型式指定申請書 添付書類 13 記載事項	先行設計承認申請書記載事項	備考
<div data-bbox="359 520 1252 1619" style="border: 1px solid black; height: 523px; width: 301px; margin: 0 auto;"></div> <p data-bbox="492 1654 1032 1682" style="text-align: center;">(v)-第 D.3(a) 図 特別の試験条件下の解析モデル (頭部)</p> <p data-bbox="730 1776 813 1803" style="text-align: center;">(v)-D-24</p>	<div data-bbox="1620 520 2513 1619" style="border: 1px solid black; height: 523px; width: 301px; margin: 0 auto;"></div> <p data-bbox="1745 1654 2285 1682" style="text-align: center;">(v)-第 D.3(a) 図 特別の試験条件下の解析モデル (頭部)</p> <p data-bbox="1982 1776 2065 1803" style="text-align: center;">(v)-D-20</p>

15×15 燃料追加に伴う記載
の追加

(p)-第 D.4 図 通常輸送時及び一般の試験条件下の線量当量率評価位置 (17×17 燃料 A 型収納時)

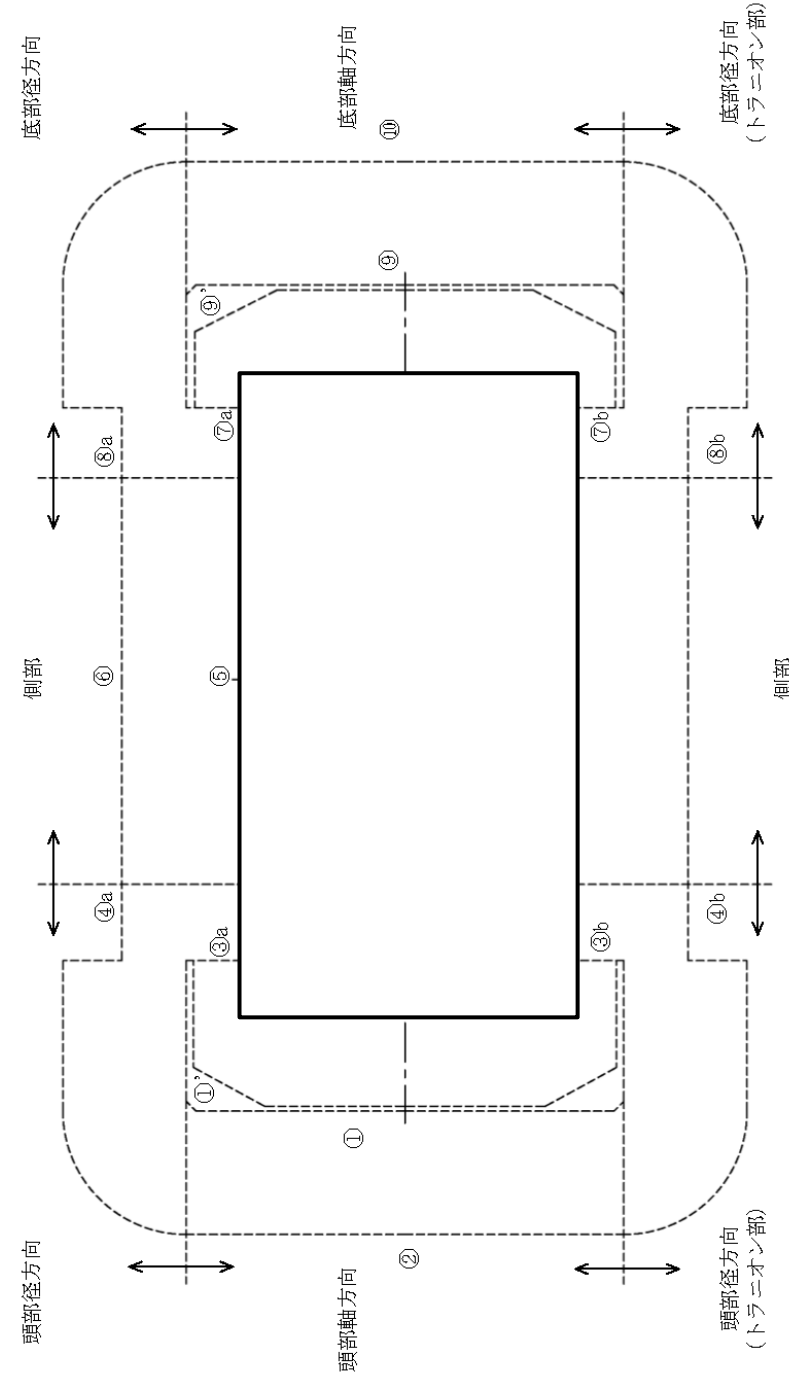
15×15 燃料追加に伴う記載の追加

(注) ①～⑬の評価点位置は各方向での最大線量当量率となる位置を示しており、その結果を(p)-第D.12表に示す。
 (D)-第D.5図 特別の試験条件下の線量当量率評価位置 (17×17 燃料A型収納時)

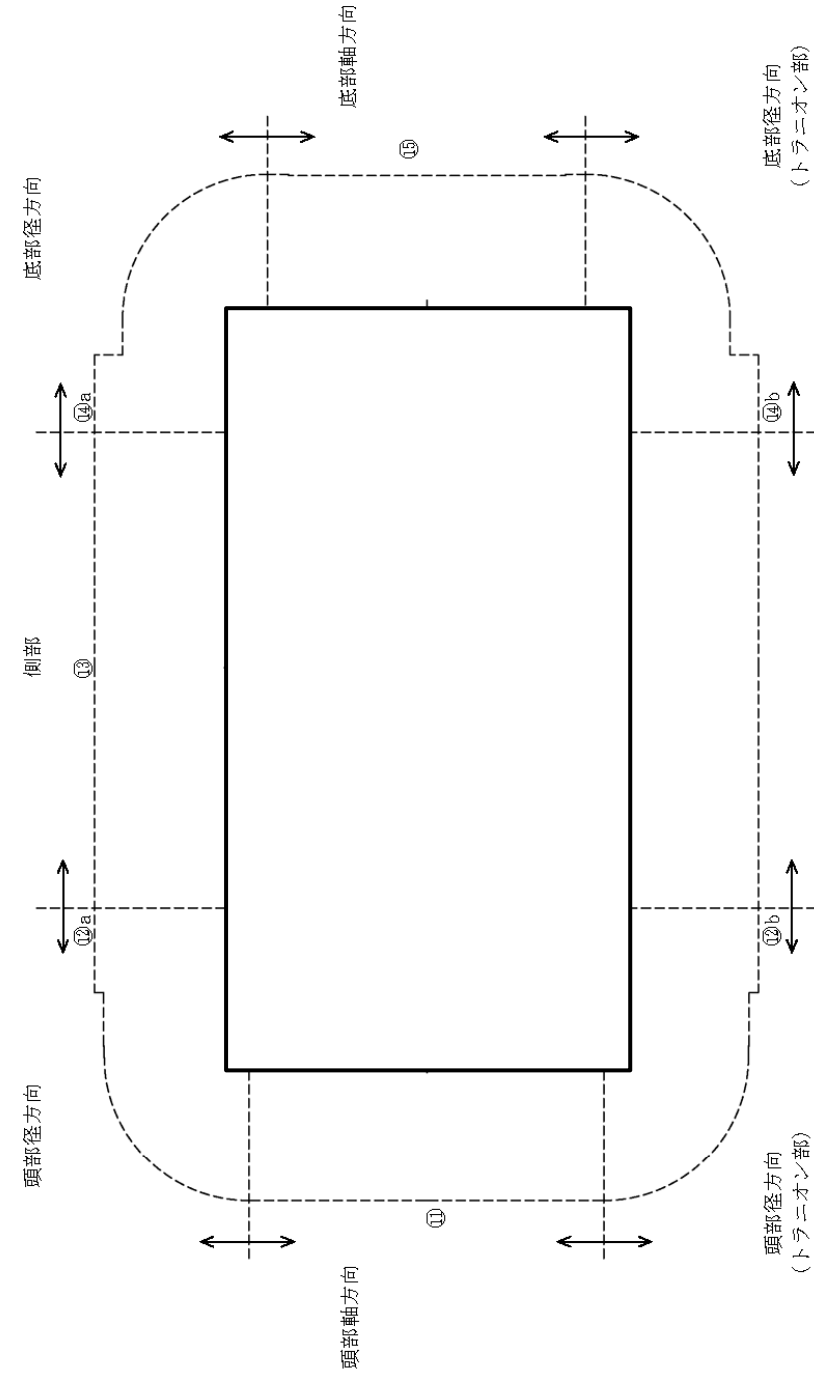
15×15 燃料追加に伴う記載の追加

(ロ)-第 E.1 図 (b) 燃料モデル (ピッチ変化部位) (15×15 燃料収納時)

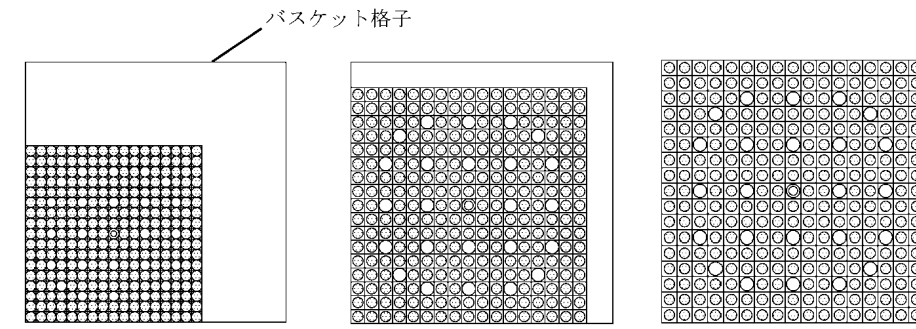
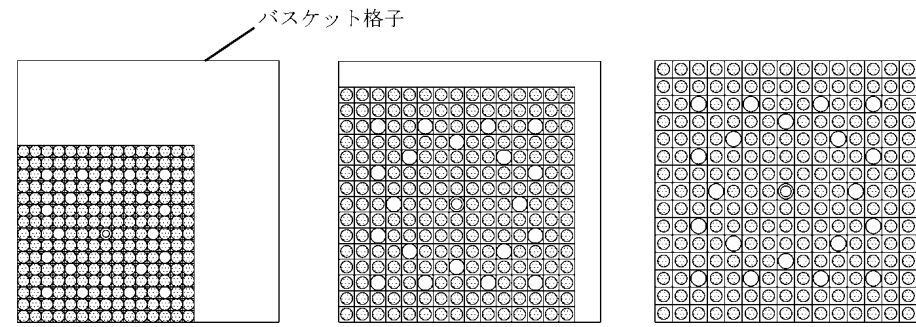
15×15 燃料追加に伴う記載の追加
